1 Allgemeine Angaben zum Antrag

Die Firma Cremare Tierkrematorien GmbH betreibt am Standort Carl-Friedrich-Benz-Straße 11 in 47877 Willich, Gemarkung Willich, Flur 39, Flurstück 527 ein Tierkrematorium.

Der Hallenanbau soll wie geplant errichtet werden. Bauliche Änderungen sind eine geänderte Raumaufteilung, die Schornsteinerhöhung sowie die geänderte Position des Rückkühlers auf dem Dach. Die geringfügigen baulichen Änderungen werden im Rahmen dieses Genehmigungsverfahrens beantragt.

Abbildung 1.1 Änderungen

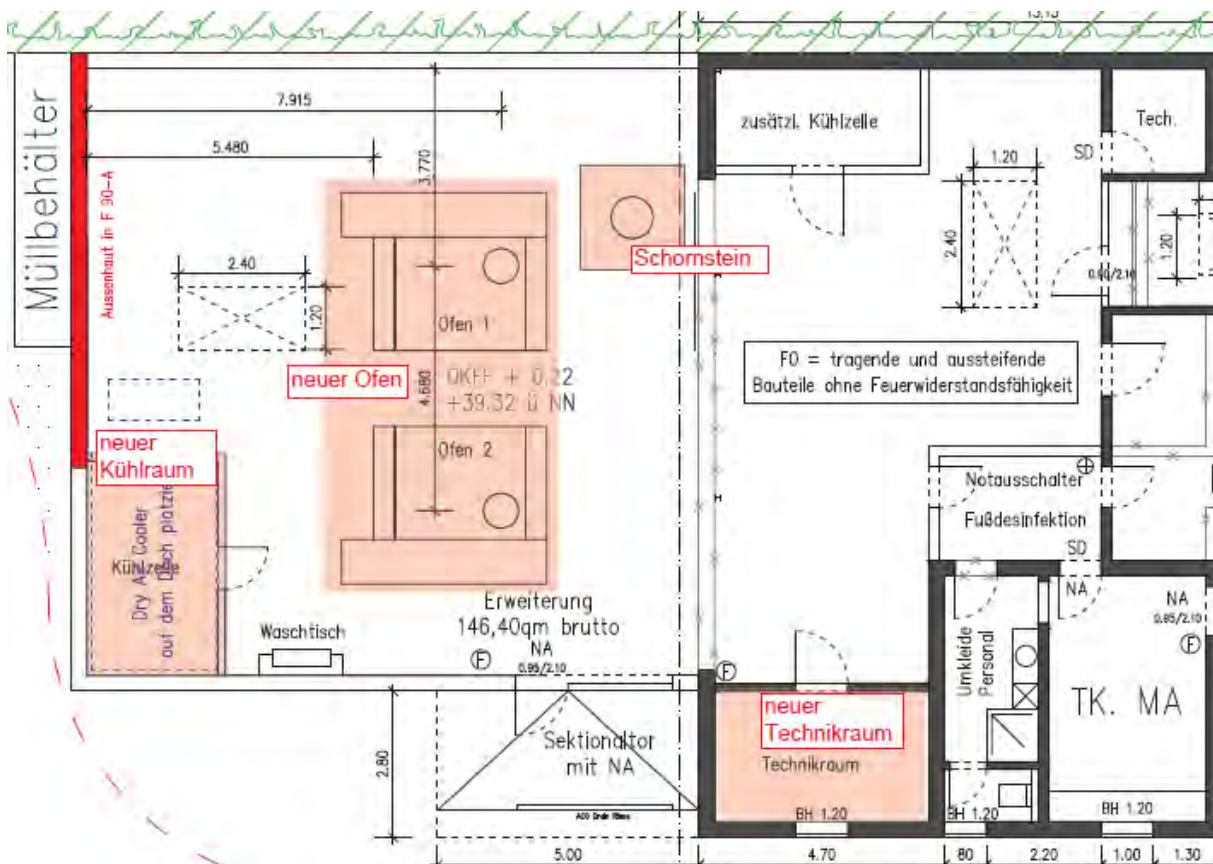
- Erhöhung des Schornsteins auf 12 m.
- Es wird eine neue Kühlzelle in der neuen Ofenhalle errichtet.
- Der Rückkühler wird auf dem Dach des Anbaus der Ofenhalle positioniert.
